Modulo per la presentazione delle osservazioni per i piani/programmi/progetti sottoposti a procedimenti di valutazione ambientale di competenza statale

ID: Codice procedura13034

“Progetto di un nuovo parco eolico, denominato "Energia Sorano", costituito da n.8 aerogeneratori, ciascuno di potenza nominale pari a 6,2 MW, per una potenza complessiva di 43,4 MW da realizzarsi nel comune di Sorano (GR) e relative opere di connessione”

Immagine 1. Cumulo di una parte di impianti eolici, fotovoltaici e geotermici industriali in progettazione ed esistenti intorno all'eolico industriale “Energia Sorano”.

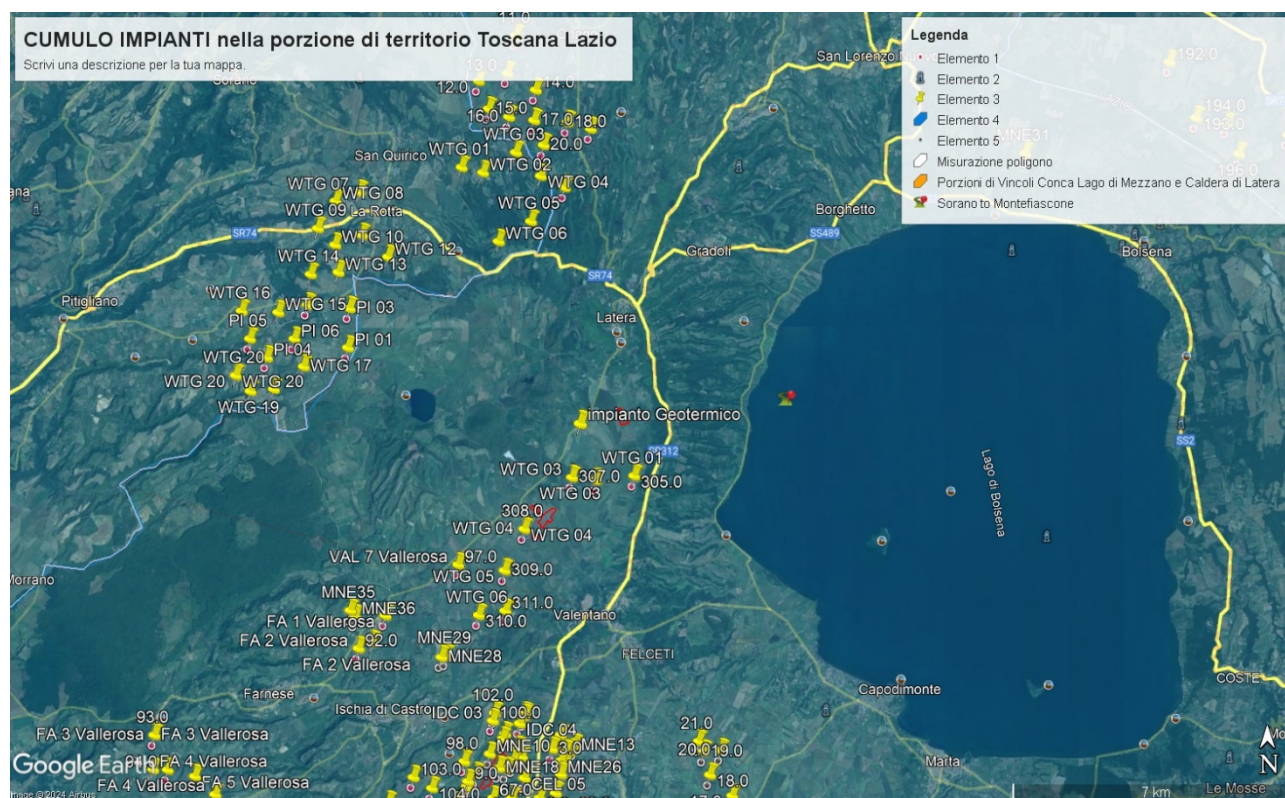
quelli sui Beni Culturali, Paesaggistici, Naturalistici e Culturali, ecc. Viene detto che la valutazione dell'impatto visivo dovrà essere effettuata tenendo conto "degli **elementi caratterizzanti e qualificanti il paesaggio**, effettuata alle **diverse scale di studio (vasta, intermedia e di dettaglio...**". Le analisi debbono non solo definire l'area di visibilità dell'impianto eolico industriale, **ma anche il modo in cui l'impianto viene percepito all'interno del bacino visivo**. Le analisi visive debbono inoltre tener in opportuna considerazione **gli effetti cumulativi derivanti dalla compresenza di più impianti**". Nella Relazione Paesaggistica e nello Studio di Impatto Ambientale prodotte dalla proponente non vengono nemmeno citati gli impianti eolici in progetto al MASE, del territorio di Pitigliano "Pian di Morrano-La Rotta" del Gruppo *Visconti-Pitigliano s.r.l.* con 14 aerogeneratori e potenza di 72,6 MW) e soprattutto non viene citato un altro impianto eolico industriale denominato "***Pitigliano***" e ubicato nei comuni di ***Pitigliano (GR) e Sorano (GR) costituito da 20 (venti) aerogeneratori di potenza nominale 7,0 MW per un totale di 140,0 MW*** di cui **otto aerogeneratori ricadono nel territorio del Comune di Sorano**. Ad oggi nei territori di Pitigliano, Sorano e in quello limitrofo potenzialmente potrebbero essere insediati 40 aerogeneratori alti 200 metri e larghi 170. Oltre a questi sul territorio della "Città del Tufo" (Sorano, Sovana e Pitigliano) e in particolare su Sorano impatterebbe anche l'impianto eolico "Montarzo" di Onano con 13 aerogeneratori con le dimensioni ricordate, l'altro eolico industriale nel territorio di Valentano con sette aerogeneratori (stesse dimensioni), gli impianti di Farnese con un minieolico di 3 Torri alte 60 metri già installate in località Poggio del Crognolo e l'impianto eolico industriale "Vallerosa" (7 aerogeneratori alti 200 metri e larghi 158 metri) in procedura VIA presso la Regione Lazio.. Quindi è stata effettuata una valutazione del potenziale impatto visivo e cumulativo non veritiera a dispetto di quanto affermato dalla proponente che sostiene di aver preso in considerazione uno spazio di 10,3 km

intorno al suo impianto.

Analisi delle Pale Eoliche in Progetto ed Esistenti

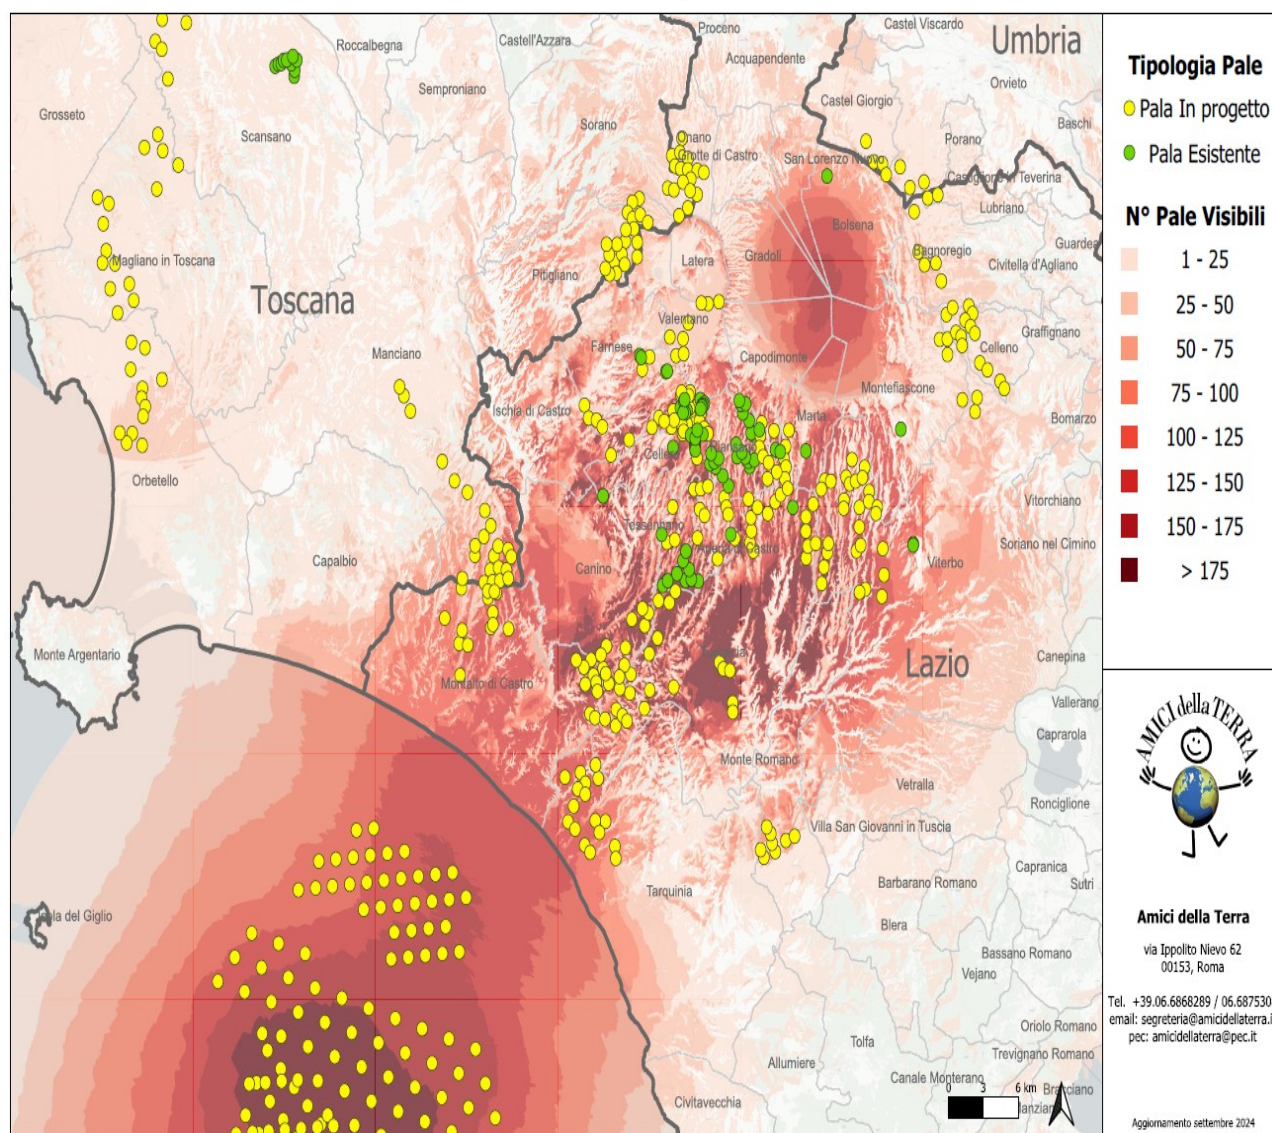
In questa elaborazione sono visibili **621** pale, di cui **540** in progetto e **79** esistenti. Del totale, **7** ricadono in Umbria, **92** in Toscana e **522** nel Lazio.

Le **540** pale in progetto sono suddivise in **42** progetti, **1** in Umbria, **8** in Toscana e **33** nel Lazio.

Delle **218** pale off-shore previste al largo di Tarquinia, solamente **92** sono visibili in questa elaborazione. Le restanti sono poco più a Sud.

Se agli impianti eolici rappresentati qui sopra che non comprendono sia l'impianto eolico Pitigliano di 20 pale e le altre 14 pale del progetto eolico Pian di Morrano – La Rotta e neanche gli 8 aerogeneratori di “Energia Sorano” ad essi si aggiungono le migliaia di ettari (7000 fin’ora) di territorio occupato dagli impianti fotovoltaici e agrivoltaici e dalle altre tipologie di impianti, appare chiaro il numero spropositato degli impianti FER nella bassa toscana e nella Tuscia.

Cartografia della Rete Ecologica Natura 2000 tratta dall' "Ambito 20 Bassa Maremma e ripiani tufacei" del PIT Toscana.

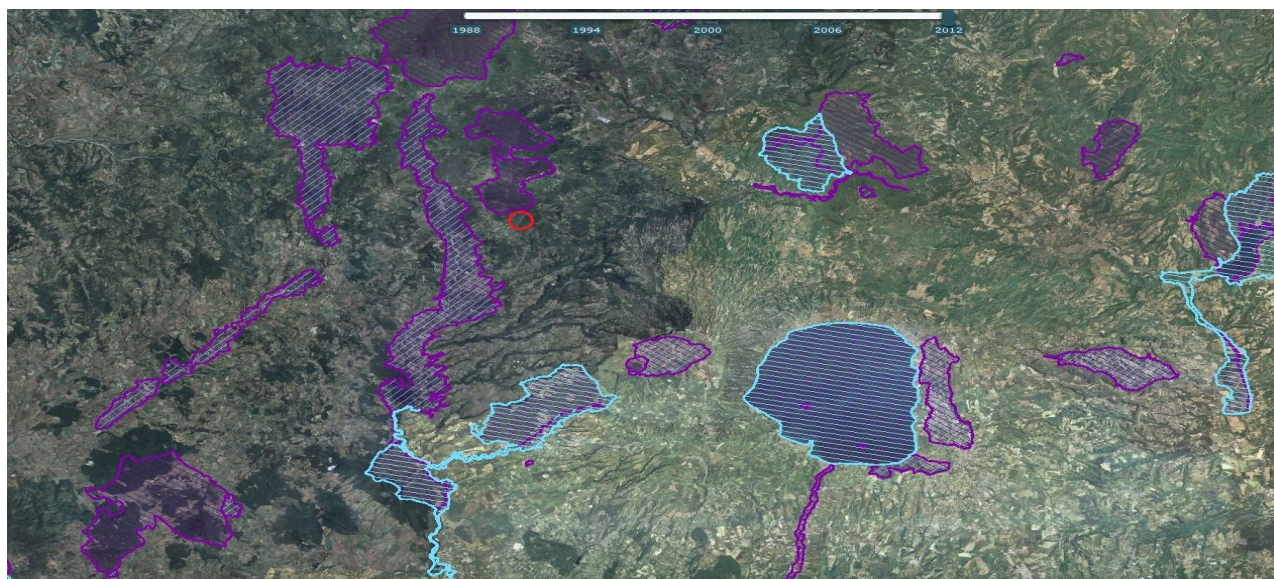
Dalla cartografia estratta dal PIT della Regione Toscana, Ambito 20 “Bassa Maremma e ripiani tufacei” riprodotta nella pagine seguente, si evince chiaramente che l’impianto eolico Energia Sorano è fortemente impattante sulla Rete Ecologica europea “Natura 2000” senza contare che oltre ai siti e ai corridoi ecologici regionali si verrebbe a trovare anche ad interferire pesantemente con la direttrice di connettività ecologica interregionale che vede interessate le ZPS nonchè IBA di Selva del Lamone e Monti di Castro e il Lago di Bolsena, la Zps Caldera di Latera ed altri. Impatti che verrebbero aumentati dalla notevole taglia degli aerogeneratori progettati inoltre ad un’altitudine di 830-950 metri.

spostamento degli uccelli, che nello studio non vengono presi in considerazione, anzi, addirittura nemmeno citati. (La mappa del PIT toscana riportata all’inizio di questa Osservazione illustra le varie connessioni ecologiche tra i diversi siti regionali e interregionali)

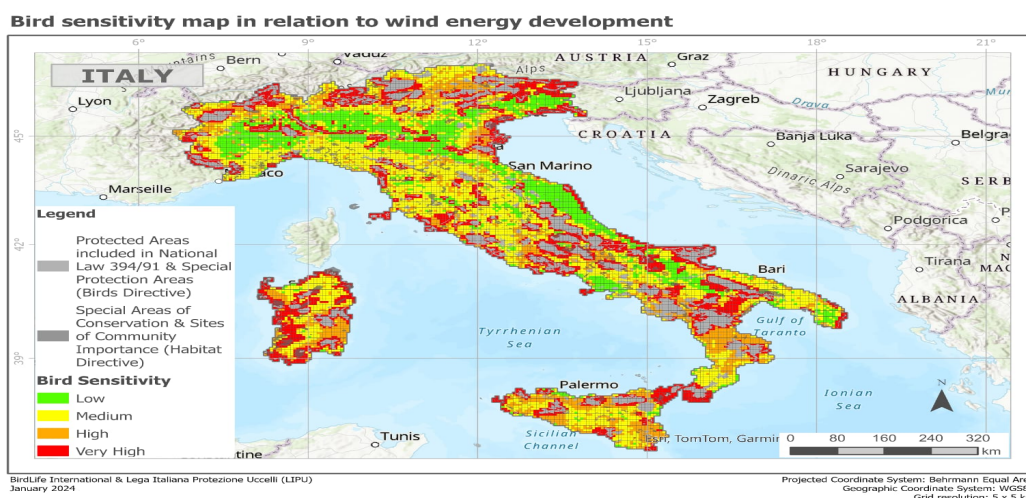
La mappa elaborata dalla LIPU di cui si riproduce anche un particolare è a ulteriore autorevole riprova che l'assenza di interferenze con i siti della Rete Natura 2000 sostenuta dalla proponente è profondamente errata. Infatti dal particolare della mappa, riportato qui sotto, se confrontato con i colori della legenda della mappa completa si evince facilmente che la zona in cui si verrebbe ad insediare l'impianto industriale è a media (giallo), alta (arancione) e veramente alta sensibilità (rosso) per l'avifauna.

Il cerchio blu nell'immagine indica la zona in cui ricadrebbe l'impianto eolico industriale "Energia Sorano".

OSSERVAZIONE 9. Vincolo idrogeologico.

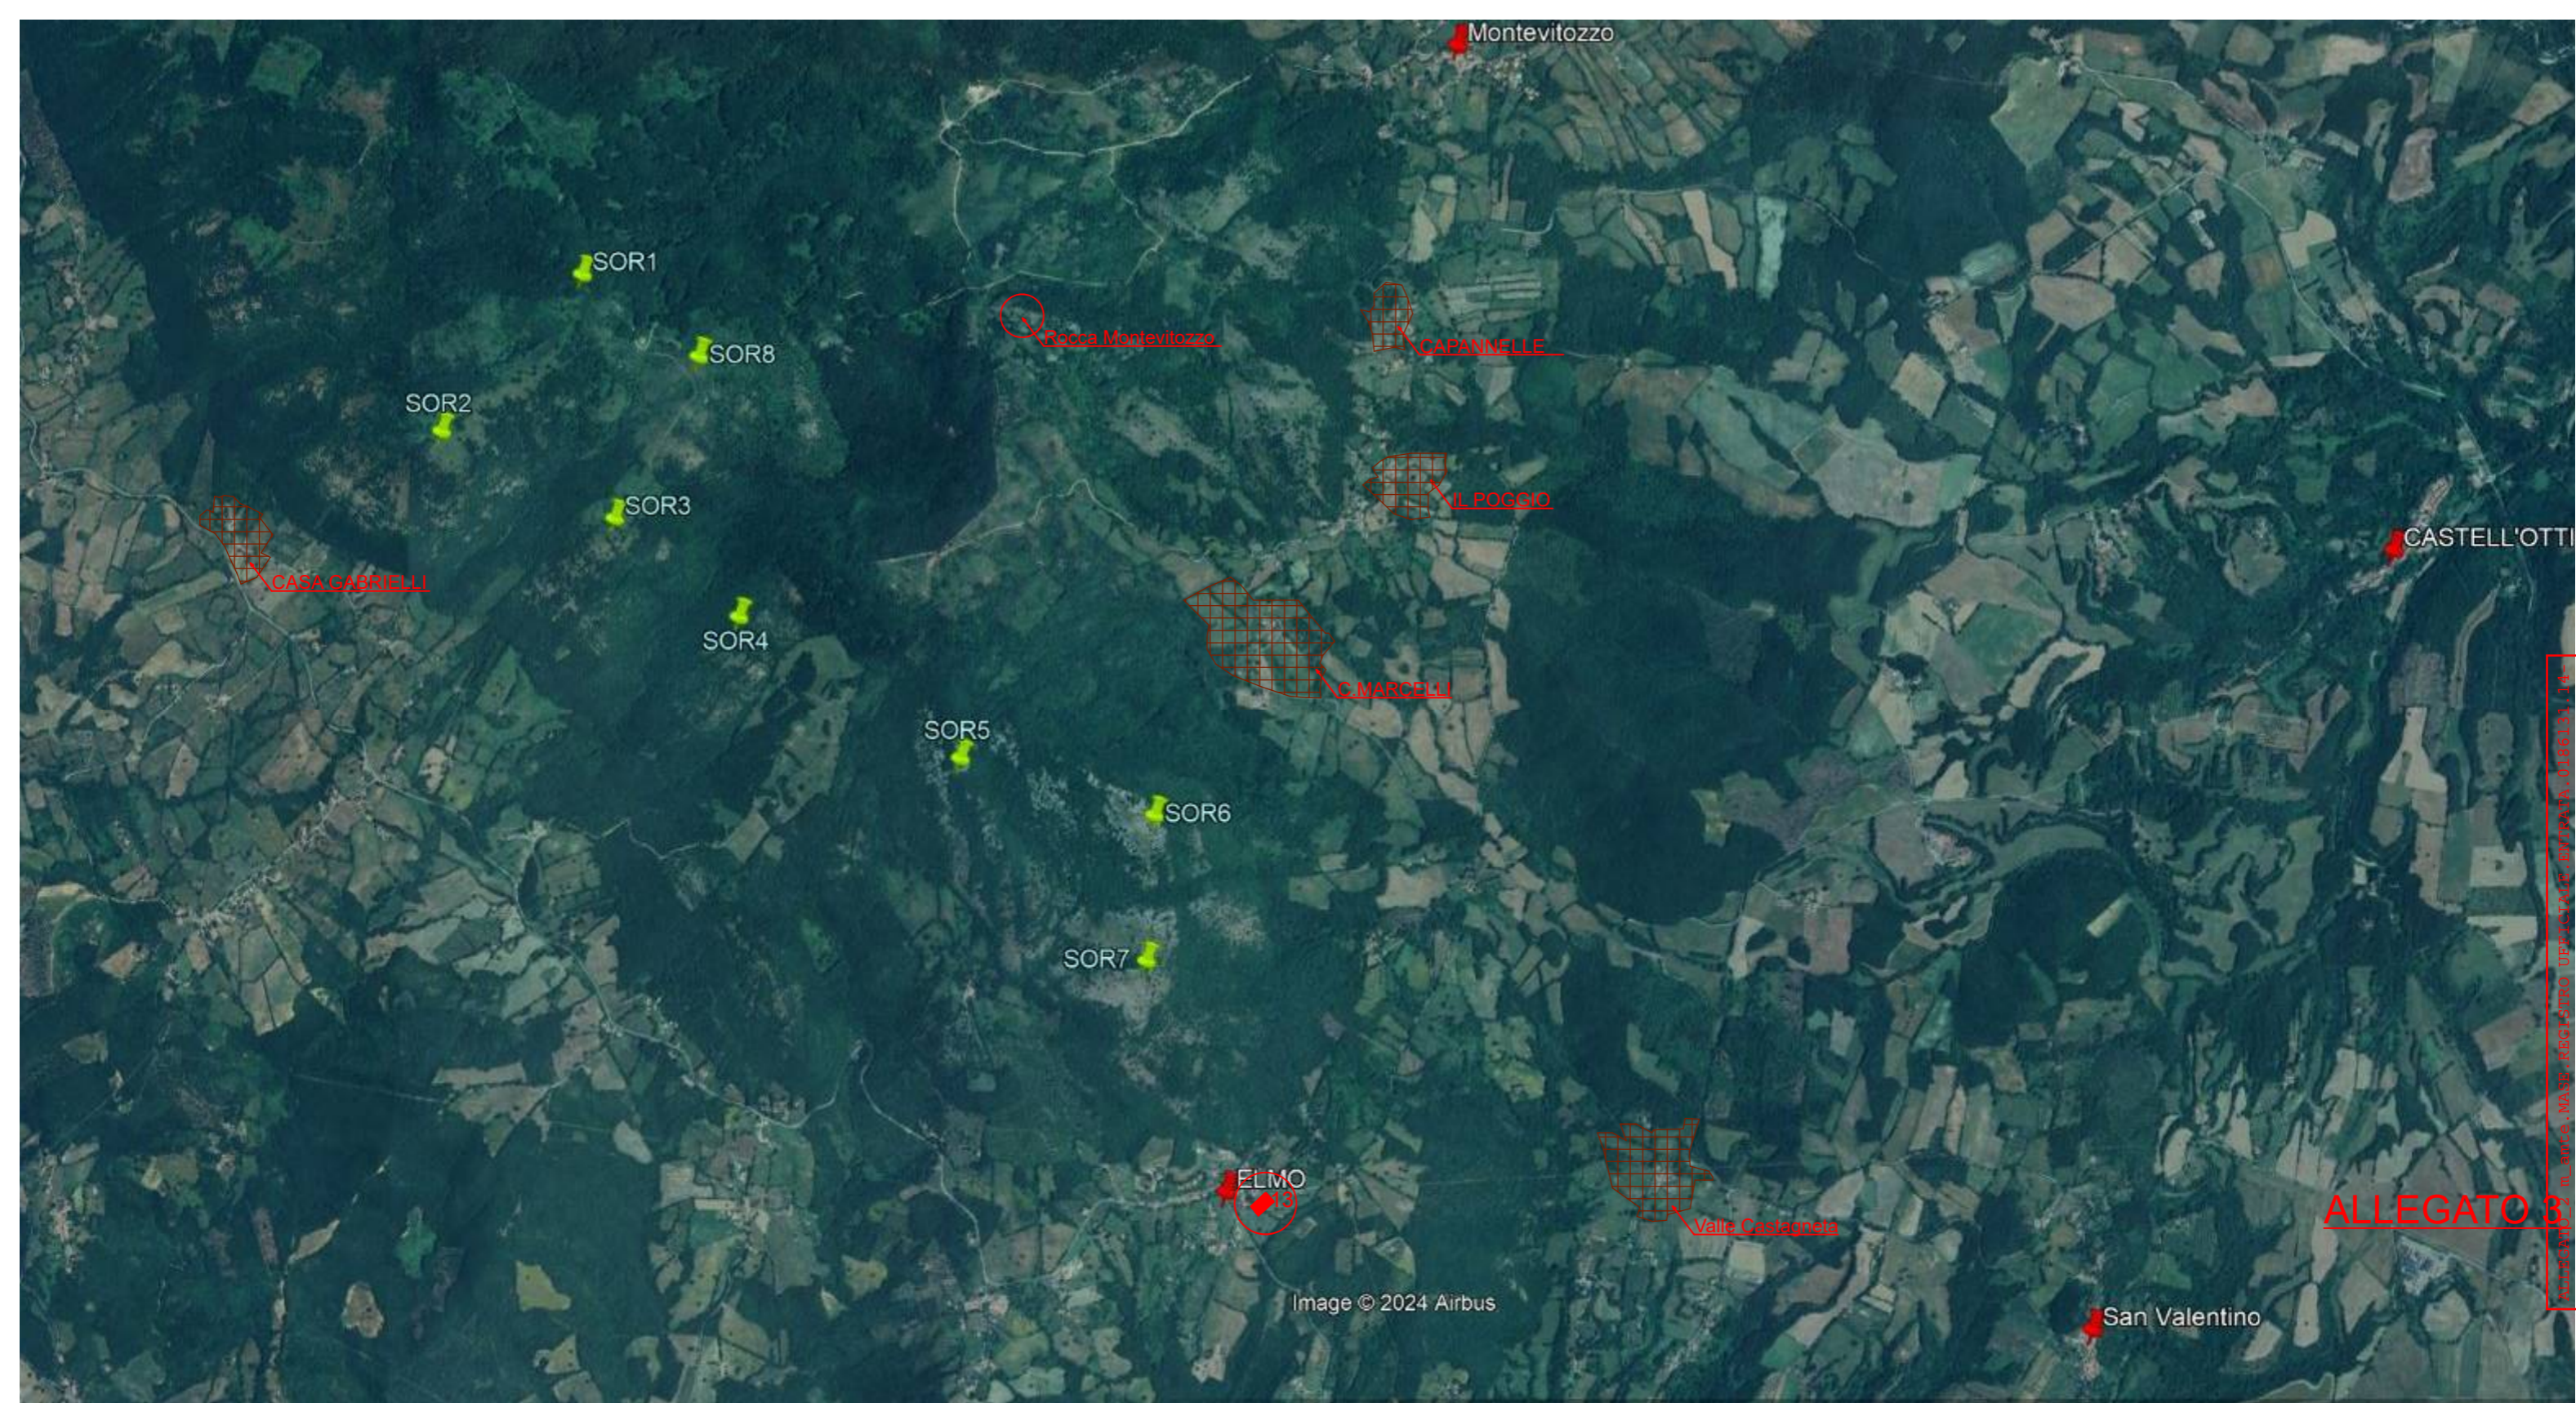
Il progetto insiste su un'area vincolata dal 1923 per protezione idrogeologica, con rischi legati a interventi sul terreno come disboscamenti e scavi.

Gran parte delle opere in progetto cade in area riconosciuta a protezione idrogeologica sin dall'R.D. 3267 del 1923, confermata come area boscata nel 2016 e con DCR 93/2018 con conseguente vincolo idrogeologico. Il Vincolo idrogeologico sottopone a tutela le aree territoriali che per effetto di interventi quali, ad esempio, disboscamenti o movimenti di terreno, scavi per plinti, allargamenti dei tratturi possono, con danno pubblico subire denudazioni, perdere la stabilità o turbare il regime delle acque).
